ふそう eCANTER の電気装置（配線コネクタ）のリコールについて

リコール届出番号	5633	リコール開始日	令和 7 年 3 月 28 日
基準不適合状態にあると認める構造、装置又は性能の状況及びその原因	<p>電動トラックのキャブ内にあるヒューズボックスにおいて、回路の設計検討が不十分なため、ウォータポンプの経年劣化や非常作動モードによってウォータポンプの駆動電流が大きくなると、コネクタ端子の最大許容電流を超える電流が流れることがある。</p> <p>そのため、当該コネクタが発熱により溶損すると、冷却装置の異常を示す警告灯（橙色）が点灯し、最悪の場合、VCU（車両制御 ECU）の電源が遮断されて走行不能になる。</p>		
改善措置の内容	<p>全車両、キャブ内にあるヒューズボックス下流の回路を修正する。また、当該回路の配線コネクタを点検し、溶損や変色が認められた場合は関連部品を新品に交換する。</p>

改善箇所説明図

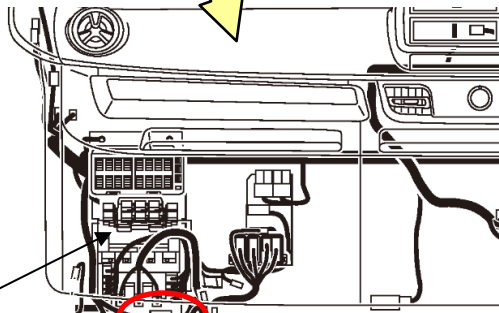
基準不適合発生箇所

電動トラックのキャブ内にあるヒューズボックスにおいて、回路の設計検討が不十分なため、ウォータポンプの経年劣化や非常作動モードによってウォータポンプの駆動電流が大きくなると、コネクタ端子の最大許容電流を超える電流が流れることがある。

そのため、当該コネクタが発熱により溶損すると、冷却装置の異常を示す警告灯(橙色)が点灯し、最悪の場合、VCU(車両制御ECU)の電源が遮断されて走行不能になる。

改善措置の内容

全車両、キャブ内にあるヒューズボックス下流の回路を修正する。また、当該回路の配線コネクタを点検し、溶損や変色が認められた場合は関連部品を新品に交換する。

注：□ は、修正する部品を示す。

識別：作業完了車には、パッセンジャーパネル左側のウォッシャータンク下部に、青色ペイントを塗布する。
